Административный комитет Конвенции МДП 1975 года

Концептуальные, функциональные и технические спецификации eTIR: версия 4.4:

Конкретные предложения по поправкам Новые предложения

Записка секретариата

Рис. I
Схема потока данных о декларациях и операциях в рамках обмена сообщениями eTIR

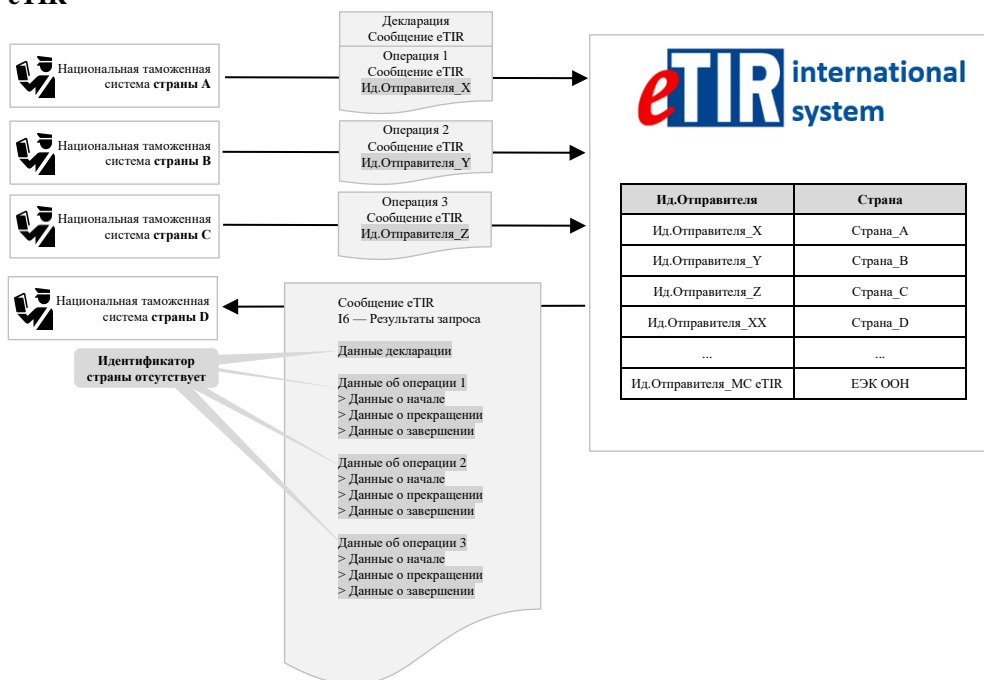
46. В ходе разработки национального приложения eTIR секретариат обратил внимание на то, что в перечне деклараций, изменений данных деклараций и операций, содержащемся в сообщениях eTIR «Е6 — Результаты запроса», «I6 — Результаты запроса» и «I15 — Уведомление таможни», не указана страна декларации/изменений/операций. Это связано с тем, что международная система eTIR компилирует данные этих сообщений, копируя «как есть» (т. е. без изменений) данные декларации/операции, полученные от таможни в составе сообщений «I7 — Регистрация данных декларации», «I9 — Начало операции МДП», «I11 — Прекращение операции МДП», «I13 — Завершение операции МДП» и «I17 — Отказ начать операцию МДП», как это показано на рисунке ниже (примечание: страна начала, прекращения и завершения операции может не всегда совпадать в случае таможенных союзов).

47. Как показано на рис. I, все сообщения eTIR содержат данные, сопровождаемые идентификатором отправителя, и подписаны сертификатом X.509, позволяющим идентифицировать страну (национальные таможенные системы), из которой они поступили. На основе этого набора информации международная система eTIR (MC eTIR) может с помощью данных своего хранилища доверенных сертификатов аутентифицировать отправителя сообщения и определить страну. Таким образом, международная система eTIR может также четко определить страну происхождения для каждого сообщения, касающегося декларации/операции, даже если в этих сообщениях не содержится в явном виде соответствующий код страны. Однако, когда международная организация или национальные таможенные системы отправляют запрос о перевозке МДП или получают уведомление от международной системы eTIR, список деклараций/операций отправляется в том виде, в каком он был получен, т. е. без указания страны, в которой была представлена декларация/совершена операция. Несмотря на то, что страну, как правило, можно определить по указанному в декларации маршруту, в случае задействования запасной процедуры содержащейся в сообщениях информации будет недостаточно для того, чтобы вычислить соответствующую страну без риска ошибки.

48. Для определения страны декларации/операции из сообщений eTIR «E6 — Результаты запроса», «I6 — Результаты запроса» и «I15 — Уведомление таможи» секретариат сначала рассмотрел возможность использования идентификаторов таможен из сообщений, касающихся декларации/операции, чтобы найти соответствующую страну таможи, и по дедукции — страну декларации/операции. Однако было установлено, что из-за отсутствия согласованного формата кодов таможен, используемых таможенными службами Договаривающихся сторон Конвенции МДП, а также из-за того, что большинство из них не придерживаются текущего стандарта, рекомендованного ВТамО (ЛОКОД ООН + восьмизначный национальный идентификатор), использование идентификаторов таможен в том виде, в котором они в настоящее время зарегистрированы в МБДМДП, не является надежным способом определения страны декларации/операции.

Рис. II
Схема предлагаемого потока данных о декларации и операциях в рамках обмена сообщениями eTIR

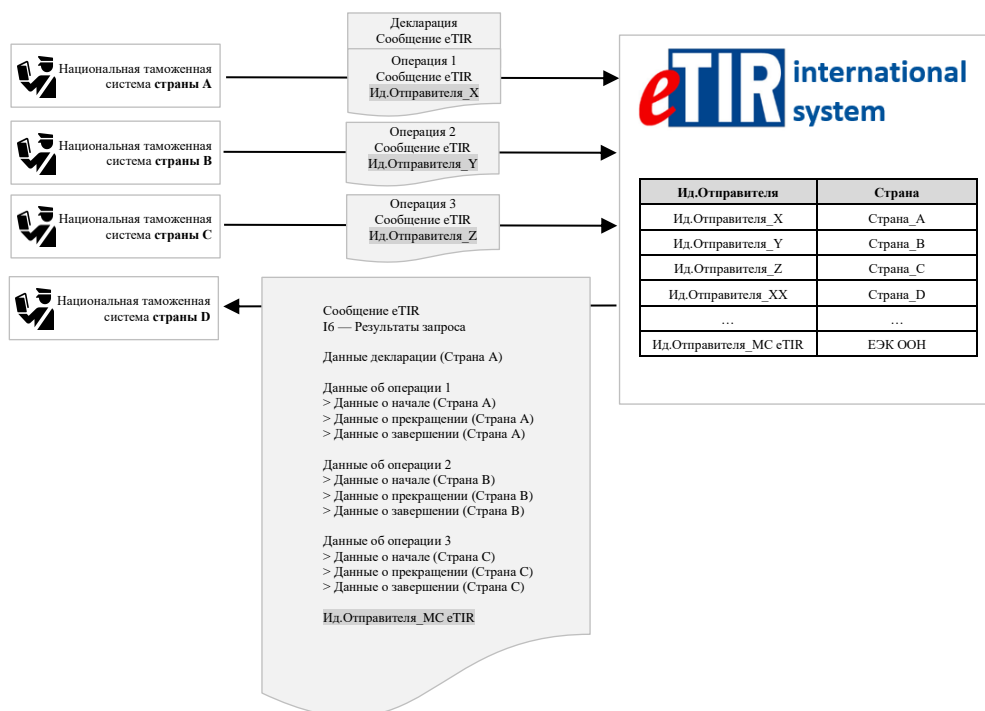
51. В этой связи у секретариата МДП оказалось больше времени для анализа этого вопроса и исходной проблемы (наличие страны декларации/операций, перечисленных в сообщениях eTIR «E6 — Результаты запроса», «I6 — Результаты запроса» и «I15 — Уведомление таможен», которые доступны получателям сообщений). С одной стороны, секретариат обнаружил, что два первоначально предложенных варианта не позволяют полностью решить исходную проблему, поскольку сообщение eTIR «I7 — Регистрация данных декларации» не содержит идентификатора таможен. Следовательно, эти варианты не позволят определить страну, зарегистрировавшую декларацию. С другой стороны, секретариат нашел новый вариант, позволяющий полностью решить исходную проблему, и оценил его как вариант, в наименьшей степени затрагивающий заинтересованные стороны eTIR и их системы (национальные таможенные системы, международная система eTIR, МБДМДП и т. д.). Кроме того, этот новый вариант в меньшей степени затрагивает поставщиков данных о таможнях (сотрудников таможенных администраций). Третий вариант заключается в добавлении кода страны к каждому из блоков данных о декларации и операции, упоминаемых в сообщениях E6, I6 и I15 eTIR, на основе информации из раздела «Хранилище Доверенных Сертификатов/Ид. Отправителя», зарегистрированной в международной системе eTIR. Этот новый вариант представлен на упрощенной схеме ниже:

52. Этот вариант возымеет последствия только для трех сообщений eTIR («Е6 — Результаты запроса», «I6 — Результаты запроса» и «I15 — Уведомление таможен»), и при этом не повлияет ни на МБДМДП, ни на пользователей из таможенных администраций, а его реализация не будет зависеть от наличия согласованного формата идентификаторов таможен. Следует отметить, что новый вариант позволяет решить исходную проблему отсутствия информации о стране в сообщениях eTIR, касающихся декларации/операции, однако он не решает более глобальную проблему уникальности формата идентификатора таможен, которая была выявлена в ходе попыток решить исходную проблему.

Добавление кода страны в каждый из блоков данных, касающихся декларации и операции и упомянутых в сообщениях E6, I6 и I15 eTIR, на основе идентификатора отправителя.

58. Что касается последующего вопроса об уникальности формата идентификатора таможни, то следует отметить, что в случае реализации варианта № 3 уникальность идентификатора таможни больше не будет являться обязательным условием для надлежащего функционирования системы eTIR. Тем не менее секретариат предлагает ТОО дать рекомендации по вопросу о том, следует ли решить «глобальную проблему», связанную с уникальностью формата идентификатора таможни, и как подойти к ее решению, основываясь на анализе сильных и слабых сторон, возможностей и угроз и оценке воздействия, представленных в настоящем документе, а также на рекомендациях ВТамО по данному вопросу.
